BAUEINGABE

Grundriss EG + 3D

Remise

Auftrags-Nr.: **210164**
Plannummer: EP 3
Datum: 25.08.2021

Grundriss Erdgeschoss

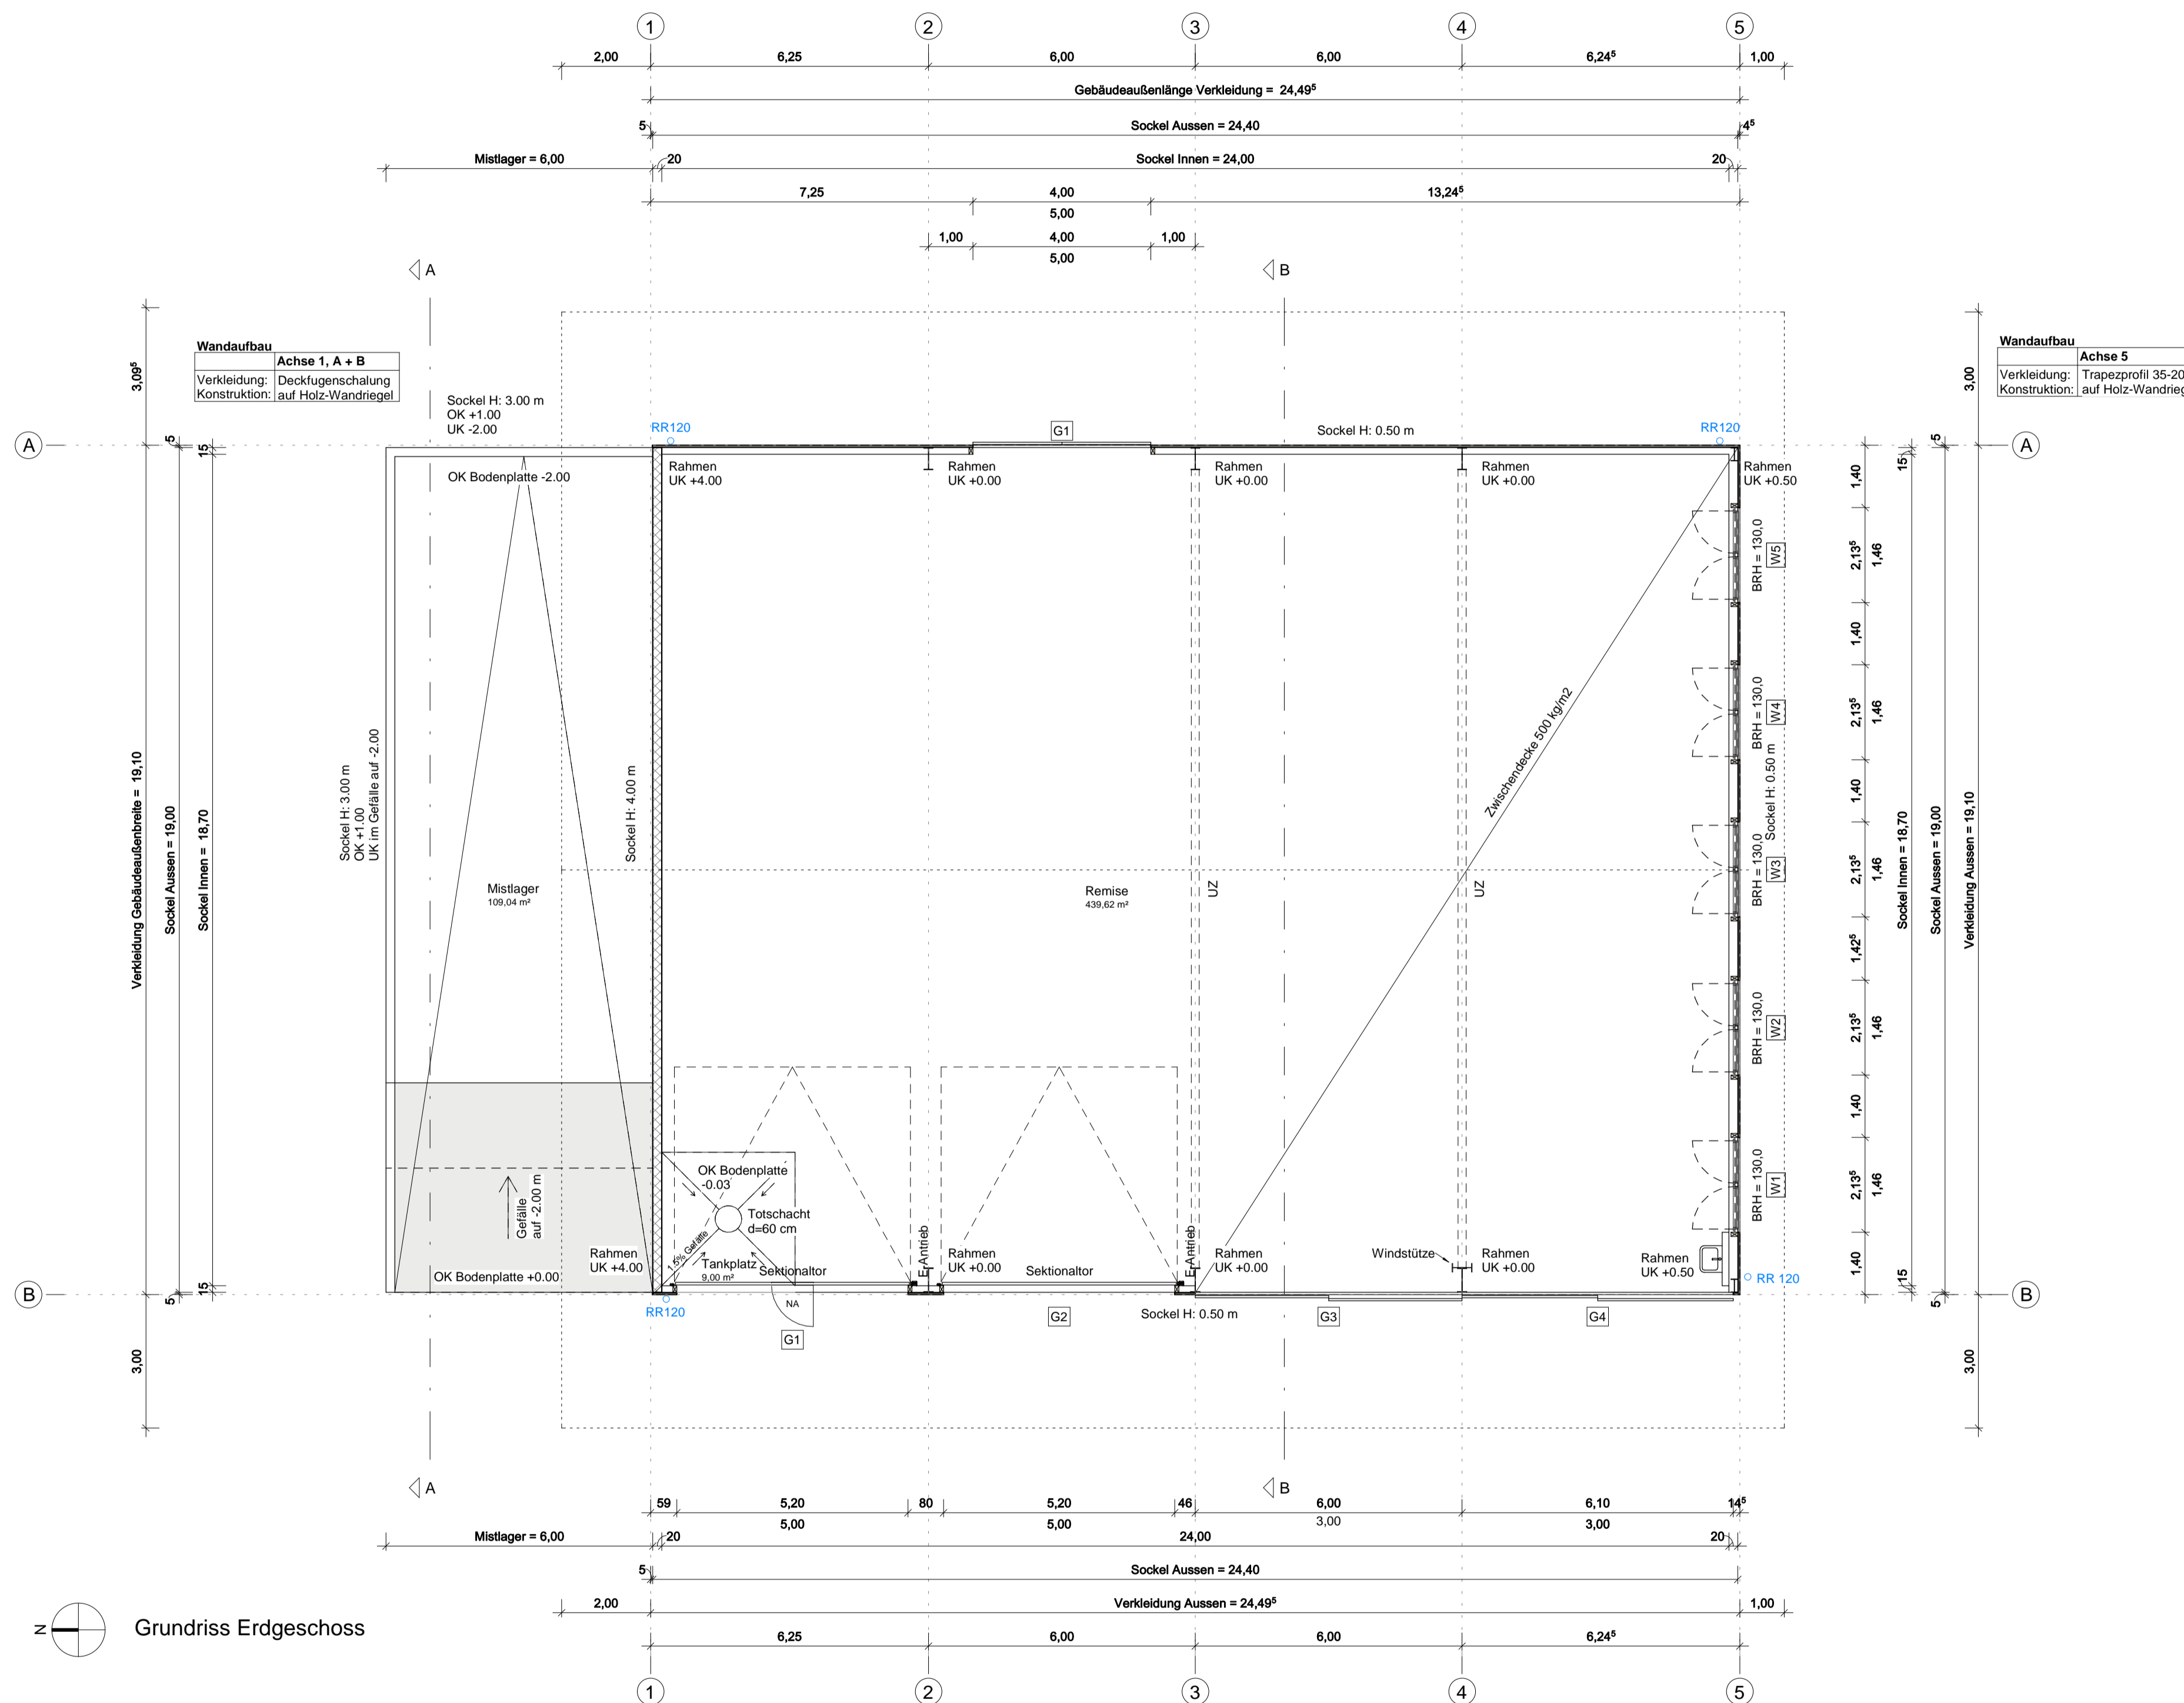
Index	Änderung:	Datum	gezeichnet
A	Tankplatz von Aussen ins Gebäude versetzt	28.10.2021	Marlene Eggenberger
B			
C			
D			
E			
F
